コスト縮減策の概要

平成 16 年 9 月 28 日

独立行政法人水資源機構中部支社

水位低下用放流設備油圧ユニットの油圧発生源容量の低減

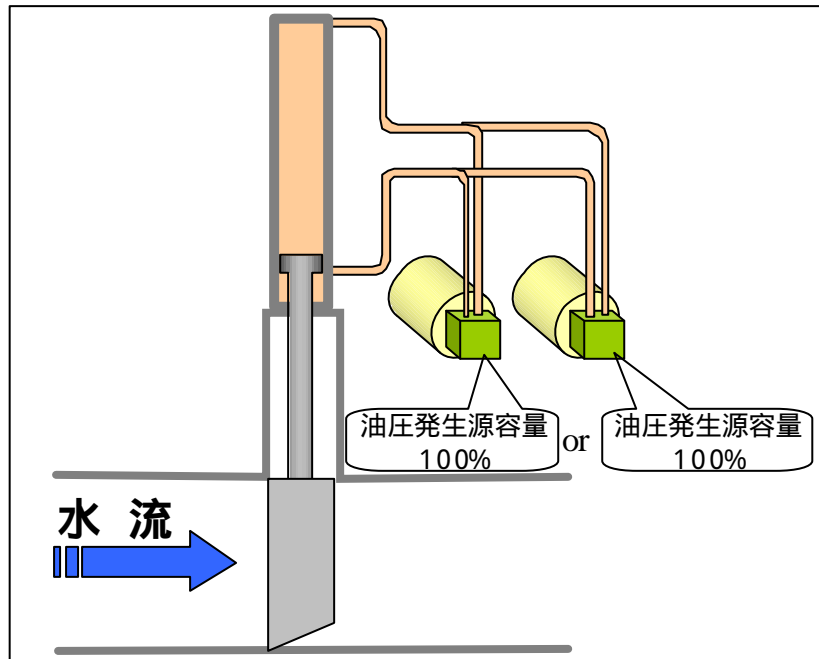
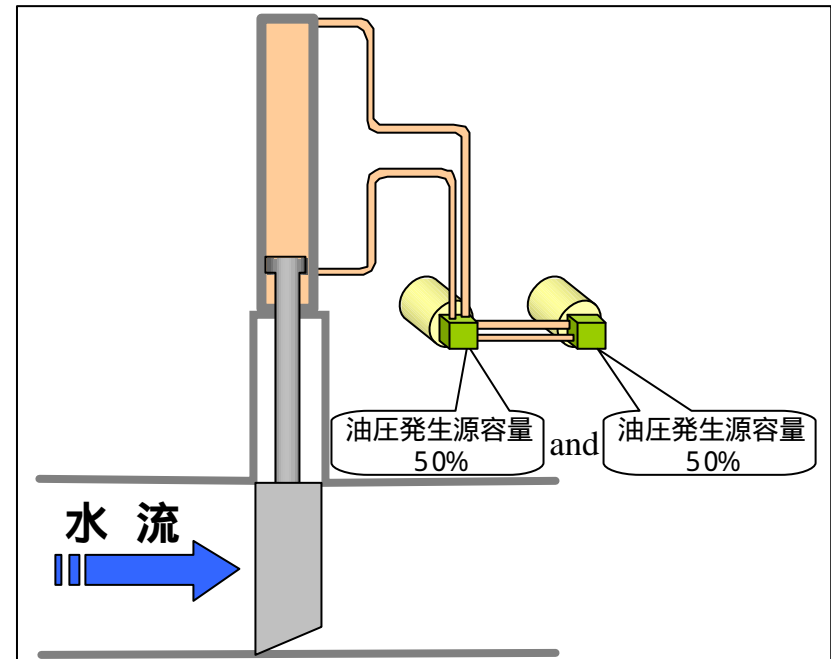
水位低下用放流設備主・副ゲートの開閉装置の油圧ユニットは、主・副ゲートそれぞれ100%の容量のものを相互運用することとしていたが、油圧発生源容量を50%に変更した場合でも開閉時間延長に伴う水位低下日数への影響がないことが判明したので、油圧発生容量の低減による油圧ユニット費の縮減を図る。

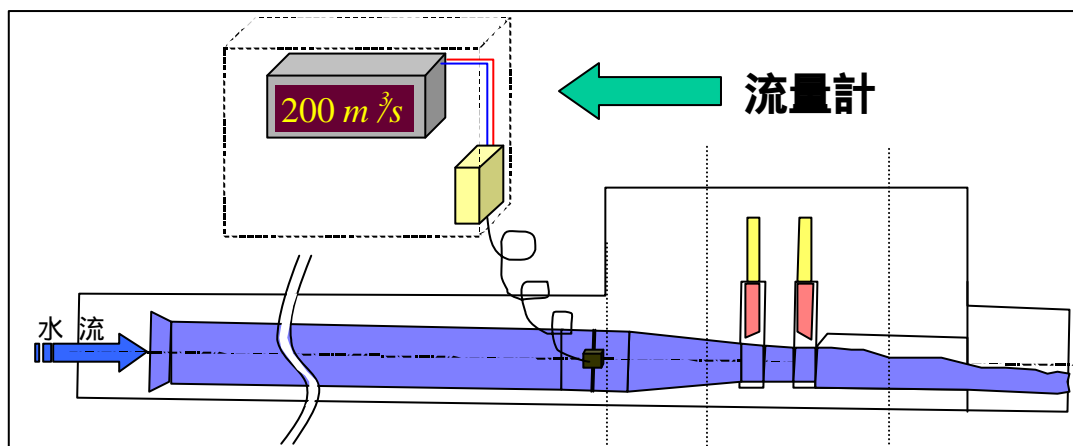
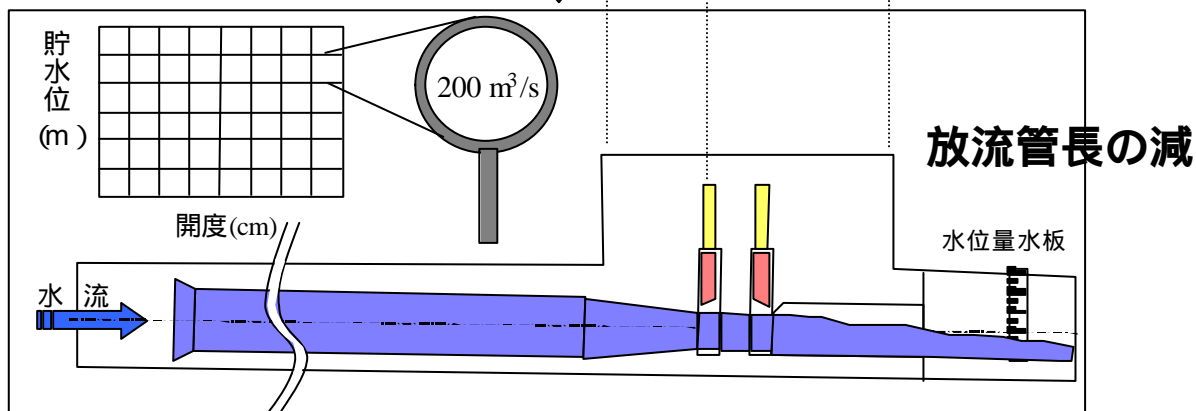
水位低下用放流設備については、放流管に流量計を設置することで計画していたが、流量計を設置しないで、貯水位～ゲート開度の関係から演算される流量により放流量を管理することとし、流量計を設置しないことと放流管長の減による水位低下用放流設備費の縮減を図る。

トンネル換気方式の見直し

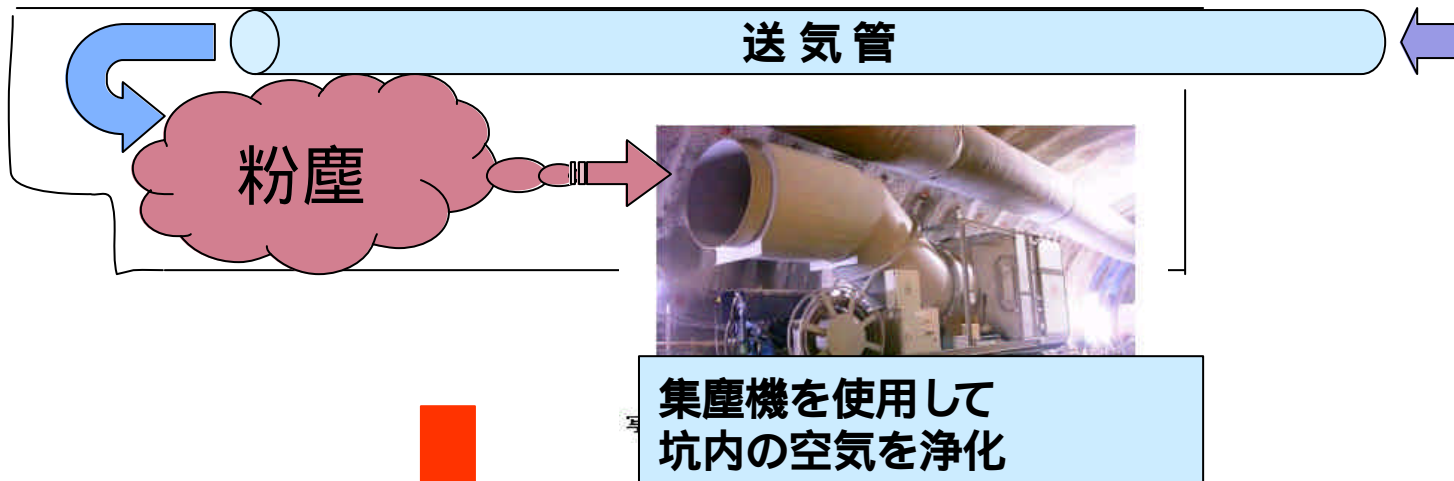
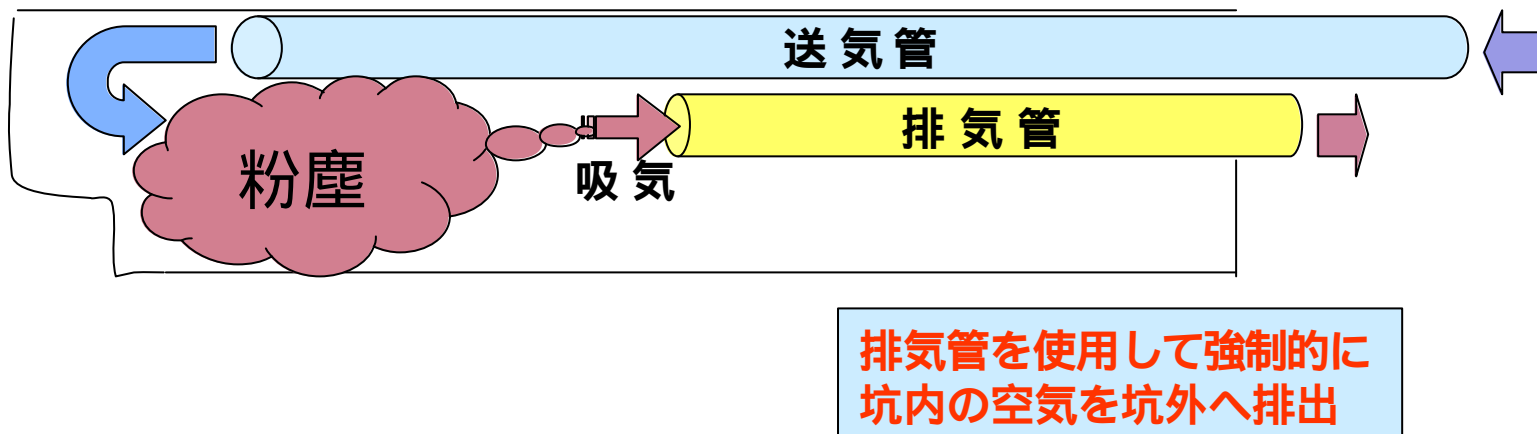
付替道路トンネル工事におけるトンネル内の換気方式については、吹付の粉塵対策として全区間集塵機付の送風機で計画していたが、他機関のトンネル工事の実績について詳しく調査した結果を踏まえ、坑口から700mまでは集塵機設置、700m以降は送排気方式に変更し、換気設備費の縮減を図る。

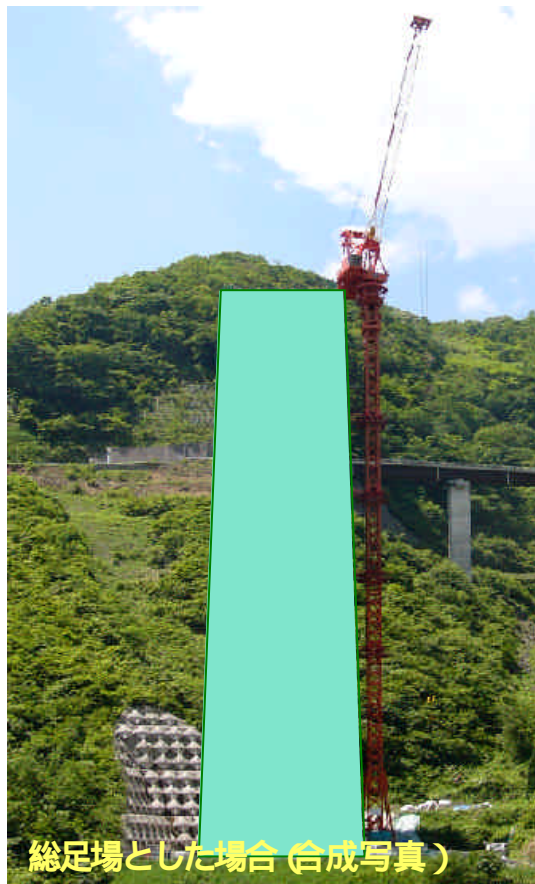
付替道路橋梁工事における高橋脚工の足場については、橋脚の周り全てに足場を設置する総足場方式で計画していたが、他機関の橋梁工事の実績について詳しく調査した結果を踏まえ、より経済的な移動式足場に変更し、高橋脚工仮設足場費の縮減を図る。

仮設構台覆工板の調達方法の見直し

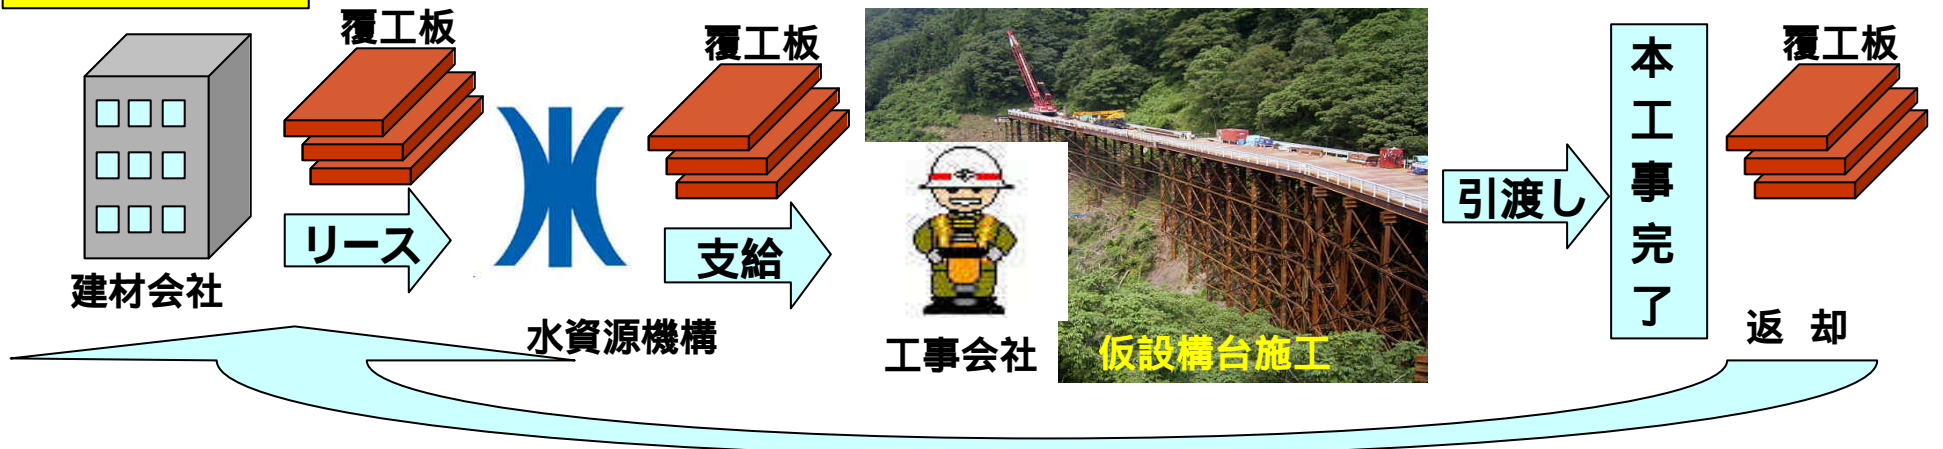
付替道路工事の仮設構台の覆工板については、工事工程に基づき購入としていたが、付替道路工事の工程短縮に努めた結果、水資源機構がリースして請負者に支給する方式が購入より安価となることから、水資源機構がリースして請負者に支給することに変更し、付替道路仮設構台覆工板費の縮減を図る。

工期短縮に向けた施工体制の変更 (ダム本体)

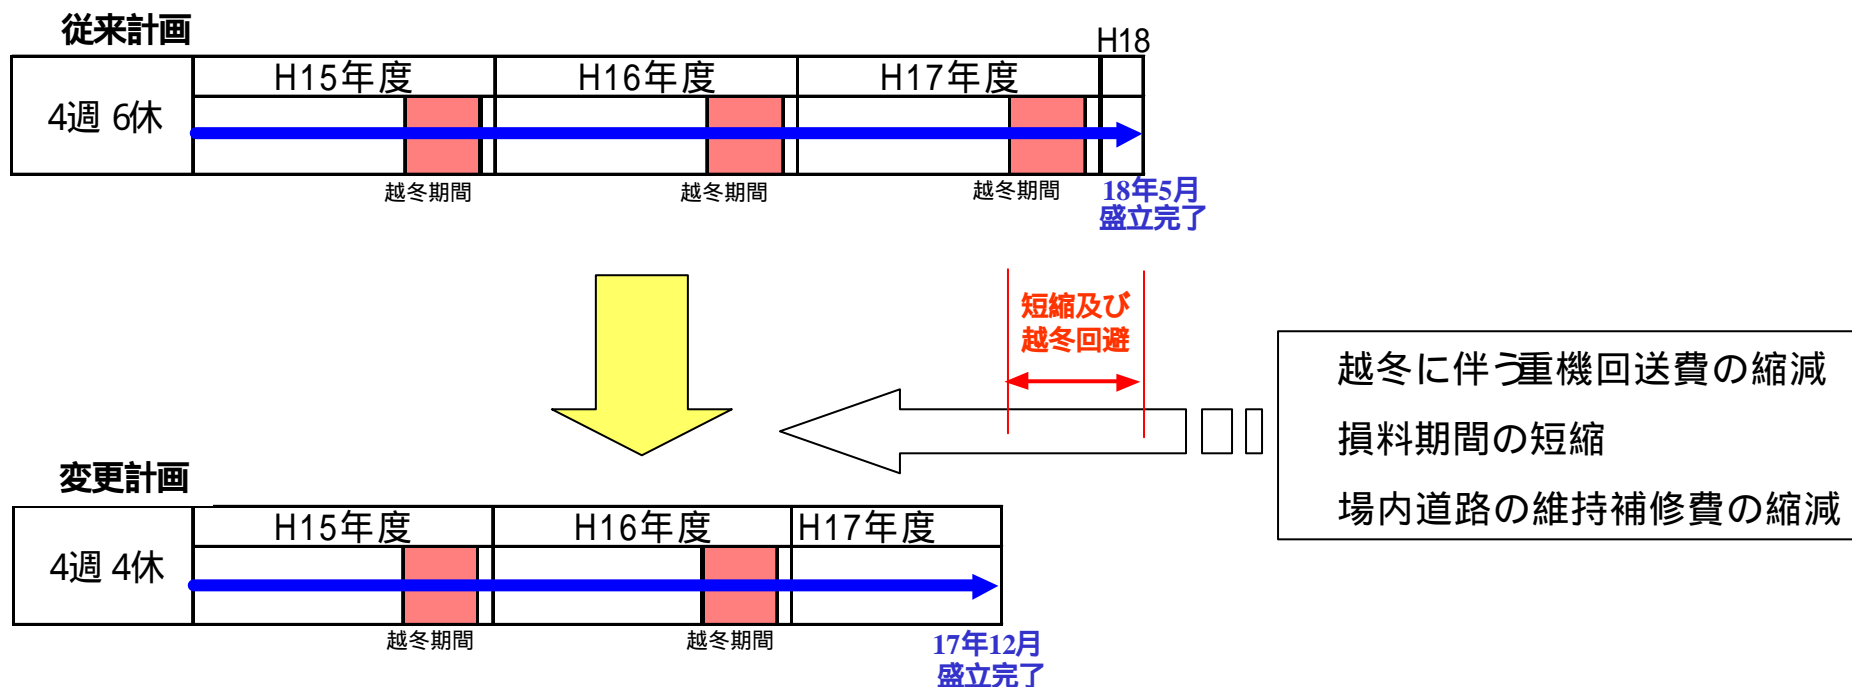
ダム本体工事の施工においては、平成19年度の事業完成に向けて4週6休制で計画していたが、試験湛水開始に至るまでの工事工程の短縮を図るため、4週4休制に変更する。これにより、使用機械の供用損料や場内道路の維持補修費の低減を図る。
